# STRIKE FIRST CORPORATION – NOTICE TO OWNER

**SUBJECT:** PRODUCT SAFETY RECALL

**DATE:** DECEMBER 2005

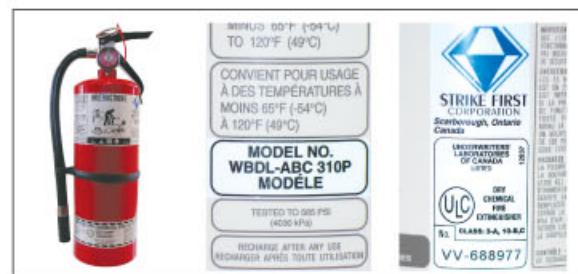
Strike First Corporation is voluntarily issuing this Notice to Owner. Strike First has determined that the valve stem seat in a number of its 2.5lb and 5lb dry chemical models may prevent the extinguisher from discharging properly when the trigger is activated. As a result of this condition, Strike First has initiated a fire extinguisher retro-fit program.

Strike First (Diamond) models WBSF-ABC110P, WBDL-ABC310P and WBDL-ABC340P with certain serial numbers ONLY are affected by this Notice to Owner. The serial number is located on the extinguisher's label, below the "ULC" mark.

These units are designed for commercial/industrial, multi-residential and vehicle applications. The vast majority will be found in businesses and other commercial spaces, which require service by a fire extinguisher service company. The affected extinguishers can be visually identified by comparing them to the images below:

Strike First is making available to qualified fire extinguisher service organizations, free of charge, retro-fit kits for retrofitting the fire extinguishers that are affected by this notice. If you currently possess fire extinguishers that fall within the range of serial numbers affected by this notice, Strike First asks that you immediately contact your fire extinguisher service company to request that the affected units be retrofitted. Once the valve stem assembly in an affected unit is properly replaced by a qualified fire extinguisher service organization, the unit will discharge as intended.
